Gemeinde Wiefelstede
Sachlicher Teilflächennutzungsplan „Windenergie“

Abwägung der Stellungnahmen zur frühzeitigen Beteiligung der Behörden und sonstigen Träger öffentlicher Belange gemäß § 4 (1) BauGB und zur frühzeitigen Beteiligung der Öffentlichkeit gemäß § 3 (1) BauGB

Nr.	Träger öffentlicher Belange Schreiben vom ...	Stellungnahme	<i>Planungsrechtliche Vorgaben</i> Abwägung/Beschlussempfehlung
1	Fortsetzung Landkreis Ammerland	<p>Auszug LRP: Retentionsraum Südender Leke</p>

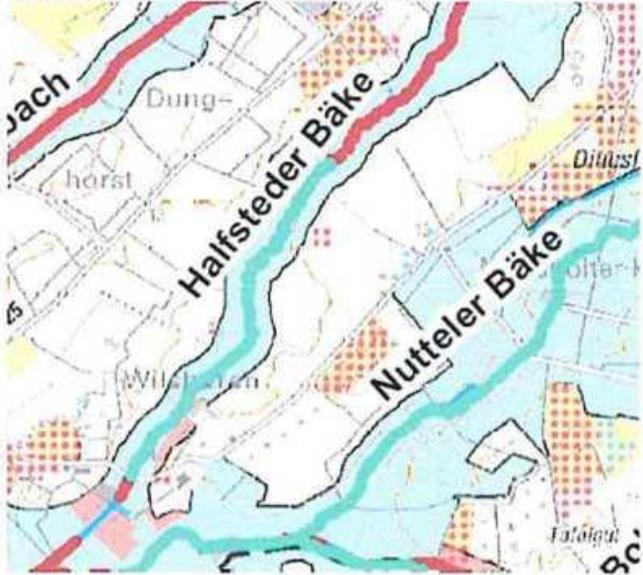
Nr.	Träger öffentlicher Belange Schreiben vom ...	Stellungnahme	<i>Planungsrechtliche Vorgaben Abwägung/Beschlussempfehlung</i>
1	Fortsetzung Landkreis Ammerland	<p>Teil-FNP Windenergie Gemeinde Wiefelstede gem. § 4 (1) BauGB</p> <p>Zu dem Teil-FNP Windenergie der Gemeinde Wiefelstede bestehen aus naturschutzfachlicher Sicht folgende Anregungen und Bedenken:</p> <p><u>Teilbereich 1:</u> Südlich des Flurstückes 199/1 der Flur 25 verläuft die Südender Leke, ein Verbandsgewässer des Entwässerungsverbandes Jade. Nach der Zielsetzung des Landschaftsrahmenplanes 2022 des Landkreises ist die Bäke von hoher Bedeutung für Arten- und Biotope und von besonderer Bedeutung für den Biotopverbund vorgeschlagen. Der Uferrandbereich des Gewässers ist als Potentieller Retentionsraum vorgeschlagen worden. Zur Vermeidung von Beeinträchtigungen sollten daher die Fundamente der Windenergieanlagen außerhalb des Retentionsraumes aufgestellt werden.</p>	<p>Der Teilbereich liegt im Wesentlichen westlich der Südender Leke, nur ein sehr kleiner Teil liegt unmittelbar im Bereich des Gewässers. Es kann davon ausgegangen werden, dass auf der nachgeordneten Planungsebene unter Berücksichtigung allgemeiner Vermeidungs- und Minimierungsgrundsätze die Inanspruchnahmen des Gewässers vermieden werden können.</p> <p>Etwa die Hälfte des Änderungsbereichs liegt innerhalb des potenziellen Retentionsraumes. Vermutlich kann auch hier im Falle eines Repowerings eine Inanspruchnahme auf der nachgeordneten Planungsebene vermieden werden. Sollten Bereiche innerhalb des Retentionsraumes in Anspruch genommen werden, wären vergleichsweise kleine Flächen betroffen. Zudem ist zu berücksichtigen, dass an dieser Stelle schon in der Vergangenheit eine Abwägung zugunsten der Windenergie stattgefunden hat.</p> <p>Aufgrund des nach dem Standortkonzept verbleibenden geringen Flächenanteils wird die gesamte Fläche in den Flächennutzungsplan überführt um der Windenergie im Gemeindegebiet genügend Raum zu verschaffen.</p>

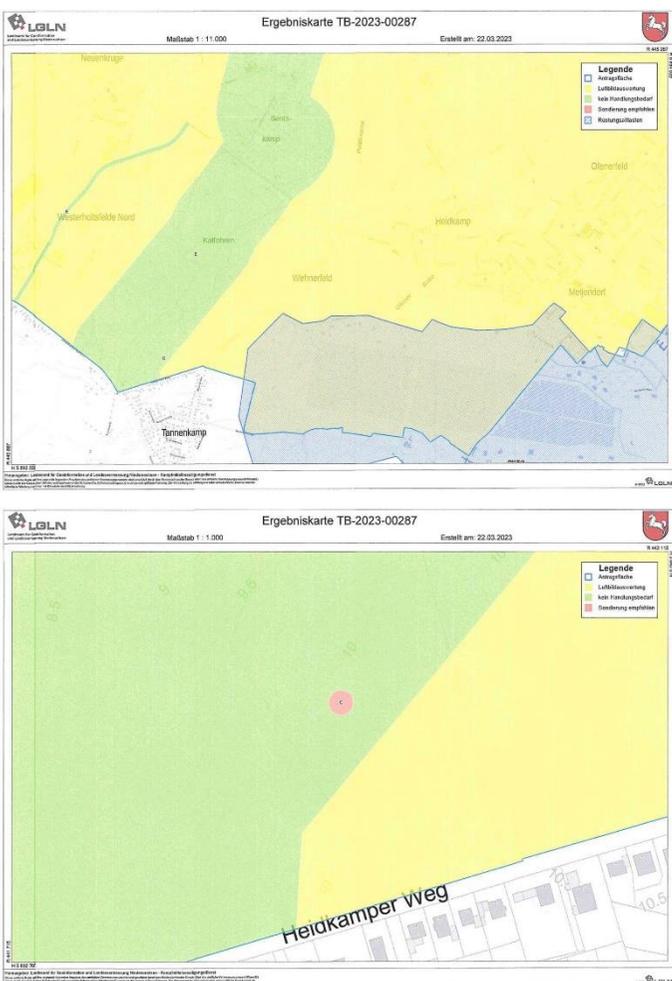
Nr.	Träger öffentlicher Belange Schreiben vom ...	Stellungnahme	<i>Planungsrechtliche Vorgaben Abwägung/Beschlussempfehlung</i>
3	Fortsetzung LGLN, Kampfmittelbe- seitigungsdienst	<p><u>Empfehlung: Luftbildauswertung</u></p> <p><u>Fläche A</u></p> <p>Luftbilder: Die derzeit vorliegenden Luftbilder wurden nicht vollständig ausgewertet.</p> <p>Luftbildauswertung: Nach durchgeführter Luftbildauswertung wird keine Kampfmittelbelastung vermutet.</p> <p>Sondierung: Es wurde keine Sondierung durchgeführt.</p> <p>Räumung: Die Fläche wurde nicht geräumt.</p> <p>Belastung: Es besteht der allgemeine Verdacht auf Kampfmittel.</p> <p><u>Fläche B</u></p> <p>Luftbilder: Die derzeit vorliegenden Luftbilder wurden nicht vollständig ausgewertet.</p> <p>Luftbildauswertung: Es wurde keine Luftbildauswertung durchgeführt.</p> <p>Sondierung: Es wurde keine Sondierung durchgeführt.</p> <p>Räumung: Die Fläche wurde nicht geräumt.</p> <p>Belastung: Es besteht der allgemeine Verdacht auf Kampfmittel.</p> <p><u>Empfehlung: Sondierung</u></p> <p><u>Fläche C</u></p> <p>Luftbilder: Die derzeit vorliegenden Luftbilder wurden vollständig ausgewertet.</p> <p>Luftbildauswertung: Nach durchgeführter Luftbildauswertung wird eine Kampfmittelbelastung vermutet.</p> <p>Sondierung: Es wurde keine Sondierung durchgeführt.</p> <p>Räumung: Die Fläche wurde nicht geräumt.</p>	<p>Der Hinweis wird zur Kenntnis genommen.</p> <p>Der Hinweis wird zur Kenntnis genommen.</p> <p>Der Hinweis wird zur Kenntnis genommen.</p> <p>Der Hinweis wird zur Kenntnis genommen. Im Zulassungsverfahren werden die benötigten Maßnahmen durchgeführt.</p> <p>Der Hinweis wird zur Kenntnis genommen. Im Zulassungsverfahren werden die benötigten Maßnahmen durchgeführt.</p>

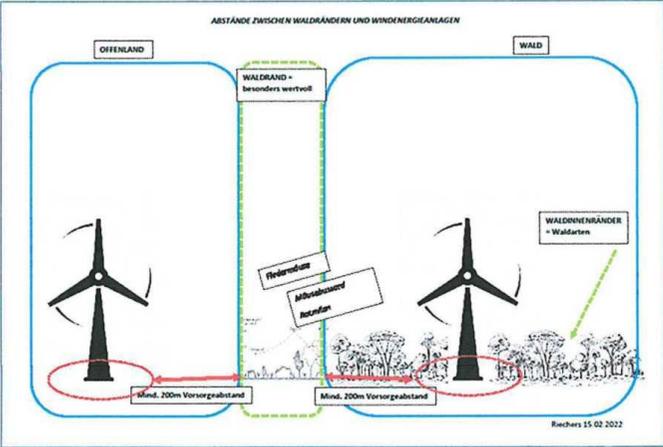
Nr.	Träger öffentlicher Belange Schreiben vom ...	Stellungnahme	<i>Planungsrechtliche Vorgaben Abwägung/Beschlussempfehlung</i>
8	Fortsetzung TenneT TSO GmbH	<p>Die Unterlagen zur Antragskonferenz finden Sie unter dem folgenden Link: https://www.arl-we.niedersachsen.de/WiCo2/www-arl-we-niedersachsen-de-wico2-210745.html</p> <p>Bereich „Leitungseinführung Conneforde_Ost“:</p> <p>Die in Planung befindliche 380-kV-Ltg. Wilhelmshaven2 - Conneforde soll die bereits vorhandene 220kV- Leitung Conneforde - Maade (LH-14-204) ersetzen. Im Rahmen einer ausgiebigen Trassenvoruntersuchung wurde für das o.g. Vorhaben ein vorzugswürdiger Trassenkorridor ermittelt. Darüber hinaus wurde mit dem Bescheid vom 13.10.2022 durch das Amt für regionale Landesentwicklung Weser-Ems festgestellt, dass auf Grund von Alternativlosigkeit keine Erforderlichkeit eines Raumordnungsverfahrens gemäß § 15 Raumordnungsgesetz (ROG) und § 9 Niedersächsisches Raumordnungsgesetz (NROG) besteht.</p> <p>Den als vorzugswürdig festgestellten Leitungskorridor können Sie der beigefügten Karte in Blau (V01) entnehmen. Bedingt durch die Optimierung der Lastverteilung im Umspannwerk Conneforde selbst, muss dieses Vorhaben anders als das Vorgängerprojekt (Fedderwarden-Conneforde) nun in Conneforde_Ost anschließen. Daraus ergibt sich ein überlappenden Planungsraum Ihres und unseres Projektes auf der Ostseite des Umspannwerks (vgl. Teilbereich 1). Die Darstellung im Nahbereich des Umspannwerks ist auf Grund des frühen Planungsstandes noch nicht final darstellbar und im aktuellen Fall eher schematisch zu verstehen. Die Leitungseinführung wird voraussichtlich von Nordend kommen in (süd-)östlicher Richtung erfolgen.</p> <p>Neben der im Planungsraum liegenden Hofstelle und den drei vorhandenen WEAs beeinflusst die Nachverdichtung bzw. das Aufstellen von repowerten und damit zumeist größeren Windenergieanlagen unsere Querungsmöglichkeiten in diesem Fall erheblich.</p>	<p>Der Hinweis wird zur Kenntnis genommen, ansonsten s. o.</p> <p>Der Hinweis wird zur Kenntnis genommen, ansonsten s. o.</p> <p>Der Hinweis wird zur Kenntnis genommen.</p> <p>Die Möglichkeiten des Repowerings sind immer von den tatsächlichen Gegebenheiten vor Ort abhängig.</p>

Nr.	Träger öffentlicher Belange Schreiben vom ...	Stellungnahme	<i>Planungsrechtliche Vorgaben Abwägung/Beschlussempfehlung</i>
8	Fortsetzung TenneT TSO GmbH	<p>Die Vorhaben müssen daher ggf. eng aufeinander abgestimmt werden. Sobald sich unsere Planungen weiter konkretisieren, werden wir Sie hierüber umgehend informieren. Der Bau und der Betrieb unserer 380- kV-Übertragungsnetzleitung Wilhelms- haven2 - Conneforde darf durch den Bau bzw. die Umverlegung Ihrer Anlagen nicht gefährdet oder verhindert werden. Darüber hinaus führen wir im UW Conneforde / Conneforde_ Ost diverse Umbau- und Erweiterungsmaßnahmen durch. Daher bitten wir um die zukünftige Beteiligung am weiteren Verfahren und Infor- mationen zu Ihren geplanten Maßnahmen, um eine möglichst ab- gestimmte Planung und Bauablauf sicherzustellen.</p> <p>Für weitere technische und raumplanerische Abstimmungen ste- hen wir Ihnen gern zur Verfügung.</p> 	<p>Der Hinweis wird zur Kenntnis genommen und im Zuge der Genehmigungsplanung beachtet.</p> <p>Der Hinweis wird zur Kenntnis genommen.</p> <p>Der Trassenverlauf wurde nachrichtlich in die Karte Infrastruktur aufgenommen.</p>
